Добавление 128 – Правила № 129 ООН

Пересмотр 1 – Поправка 3

Дополнение 2 к поправкам серии 01 – Дата вступления в силу: 10 февраля 2018 года

Единообразные предписания, касающиеся официального утверждения усовершенствованных детских удерживающих систем, используемых на борту автотранспортных средств (УДУС)

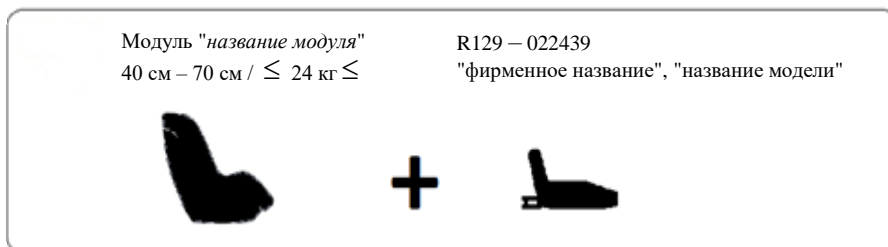
Приложение 2, схемы знака модуля в сочетании со знаком официального утверждения, рисунки: исключить и включить новые рисунки следующего содержания:
